Mission régionale d'autorité environnementale  
Auvergne-Rhône-Alpes

**Avis délibéré de la mission régionale  
d'autorité environnementale Auvergne-Rhône-Alpes  
relatif au projet de reprise du système d'endiguement  
du Giffre et du Clévieux sur la commune de Samoëns (74)**

**Avis n° 2019-ARA-AP-918**

Figure 6 : Clévioux et Giffre – carte d'inondation pour la crue centennale avec les digues et remblais actuels (source : étude hydraulique, Setec hydratec – mai 2018)

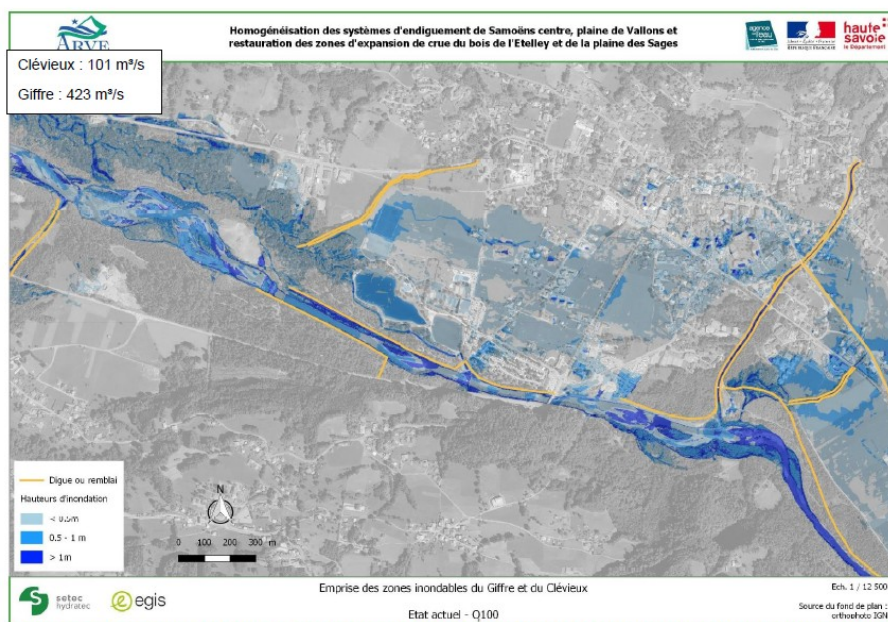
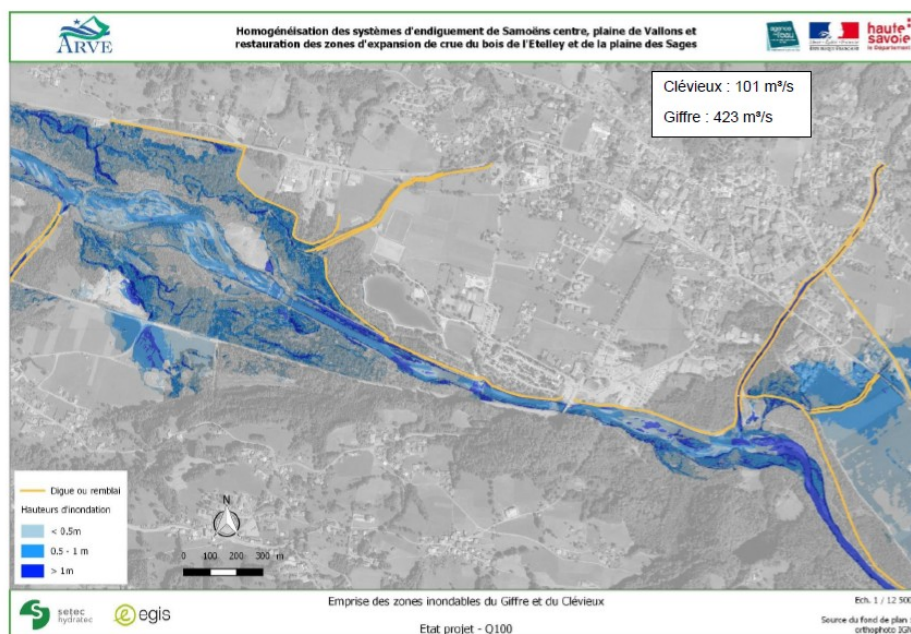
Les deux cartes ci-après (*sources : résumé non technique, p. 66 et 67*) illustrent la situation actuelle puis la situation post-projet, elles mettent en évidence la réduction du risque inondation pour les zones habitées, ainsi que la restauration des champs d'expansion de crue dans les zones non habitées.
